Ofício nº 237/2023-CIV/SEINFRA

Assunto: **redutor de velocidade**

ESTUDO TÉCNICO PRELIMINAR PARA IMPLANTAÇÃO DE ONDULAÇÃO TRANSVERSAL – Nº 036/2023

Nº solicitação: Indicação 619/2023.

ANEXO 2: Foto

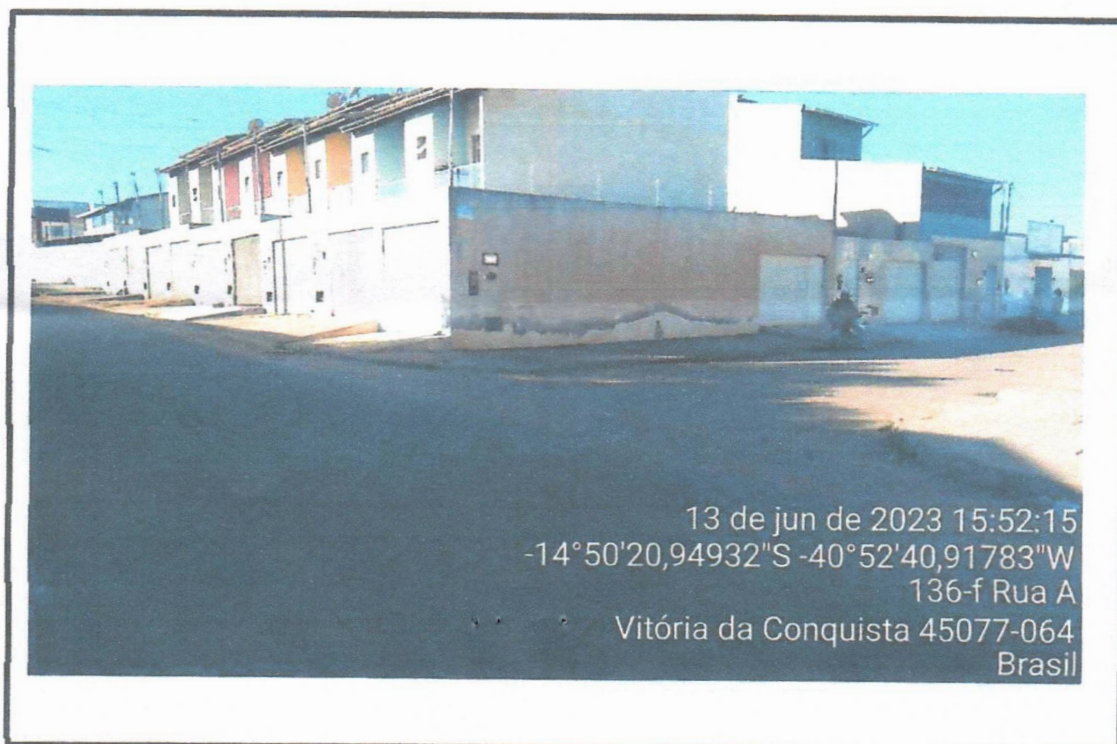
(X) Meio fio rebaixado, destinado a entrada e saída de veículos; (ANEXO 2)

Sob o aspecto da infraestrutura viária- Conforme Art. 5º, Inciso V – “ausência de guia de calçada (meio-fio) rebaixada, destinada a entrada ou saída de veículos.”, CONTRAN Resolução Nº 973 de 2022, tal parecer é classificado como NÃO VIÁVEL.

(X) Não viável
